Direction régionale Bourgogne-Franche-Comté
Service Police

Objet : Demande d'avis – compléments au dossier d'autorisation – sites de compensation zones humides - ZAC de l'Aéroparc, communes de Fontaine, Fossefagnon et Reppe (90)

MC-03 : Effacement de l'étang « Queue de chat » à Eloie :

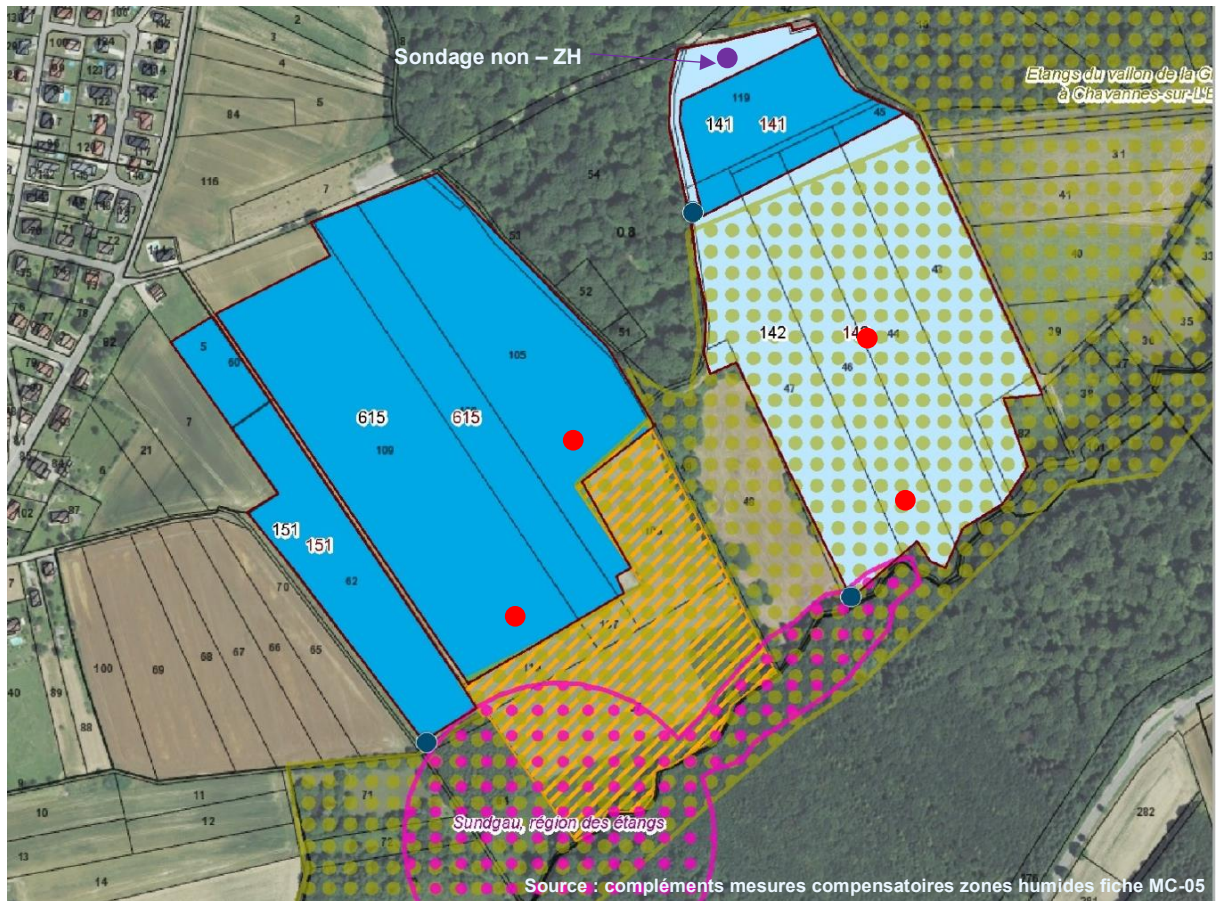
Concernant le devenir du cours d'eau il nous semble préférable de prévoir la suppression du moine et la digue au moins en partie (brèche) avec un reméandrage du ruisseau de l'étang Neuf dans cette emprise en étant vigilants au bon dimensionnement du lit projeté (profil en long, en travers) et en prévoyant un comblement du lit actuel. Cette solution éviterait d'intervenir à nouveau si l'étang Neuf était effacé.

Pour ce qui est du peuplement piscicole, une fois les espèces exotiques envahissantes supprimées, des grilles devront être mises sur l'étang Neuf afin de limiter les transferts d'individus aux périodes de crue.

De façon générale, cette mesure nous apparaît comme étant celle ayant la plus grande plus-value notamment au regard des enjeux départementaux et de l'impact majeur des plans d'eau sur la ressource en eau.

MC-05 : Restauration du caractère humide et création de prairies – secteur sur la Goutte Guenot et le Champ du Charme à Chavannes sur l'Étang :

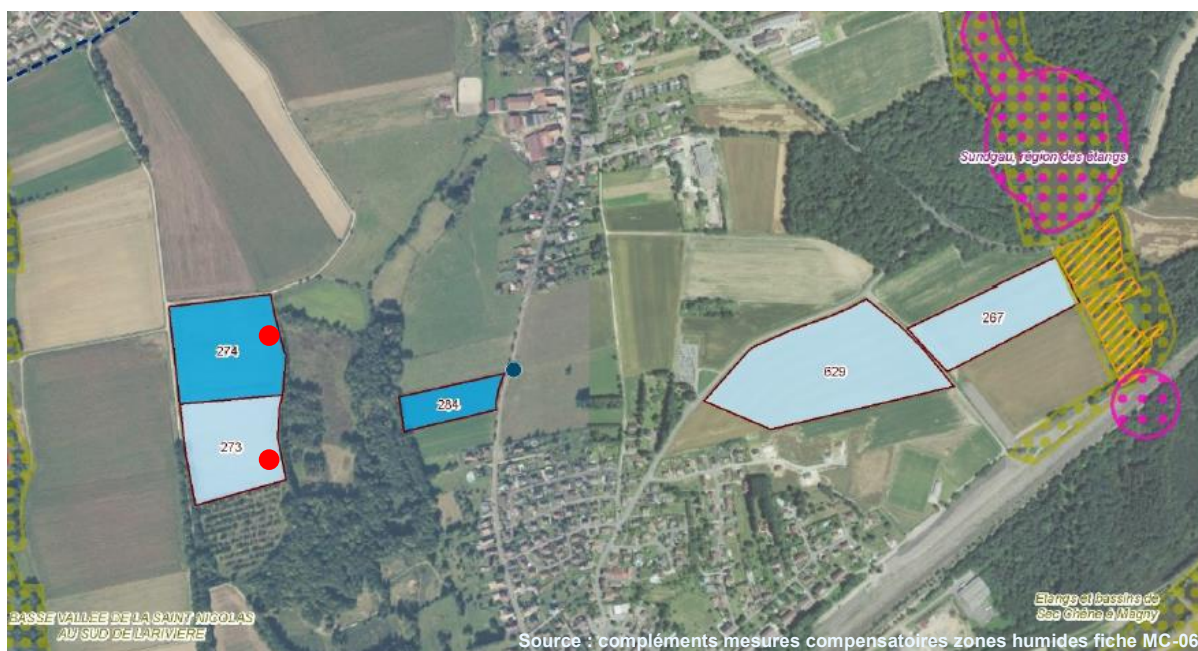
Nos services ont réalisé 5 sondages pédologiques (cf. Cartographie ci-dessous) sur les îlots concernés par la mesure ; seul un sondage au-dessus de l'îlot 141 dans une prairie ne correspond pas à un sol de zone humide, les quatre autres sont caractéristiques de zones humides règlementaires.

De façon générale le pendage en direction du cours d'eau est assez prononcé et l'on peut craindre que la plus-value du retrait des drains demeure limitée dans la mesure où ceux-ci ne doivent pas avoir actuellement un grand impact.

Pour autant, nous avons pu constater que le cours d'eau la Gruenbaine au droit des ces parcelles, était quant à lui dans un état hydromorphologique peu satisfaisant (berges incisées, fond colmaté, matériaux granulométriques déficitaires...), Comme proposé au niveau de la Savoureuse pour la MC-02 ; il nous semblerait intéressant d'étudier la possibilité de restaurer le cours d'eau de façon à le reconnecter à sa nappe alluviale en favorisant par des opérations de terrassement les débordements en rive droite dès les crues supérieures à Q2. Nous avons pu constater que sur certains tronçons aval où le cours d'eau est moins incisé, une cariçaie est présente en complément de la vaste étendue gérée par le CEN.

- ⇒ **La réalisation d'une étude sur le sujet, financée par le pétitionnaire, en collaboration avec les acteurs locaux (SAGE, CEN, DDT 68, SD 68 et DR OFB Grand Est...) pourrait permettre d'aboutir à une mesure compensatoire zone humide présentant une grande plus-value écologique. Celle-ci pourrait venir se substituer aux nombreux changements de pratiques agricoles sans vraie plus-value pour les milieux considérés.**

Comme indiqué pour des mesures précédentes, il semblerait qu'il y ait une incohérence entre la fiche et le tableau récapitulatif. A quels ilots correspondent les 12.3 ha améliorés et le 7.4 ha restaurés ?
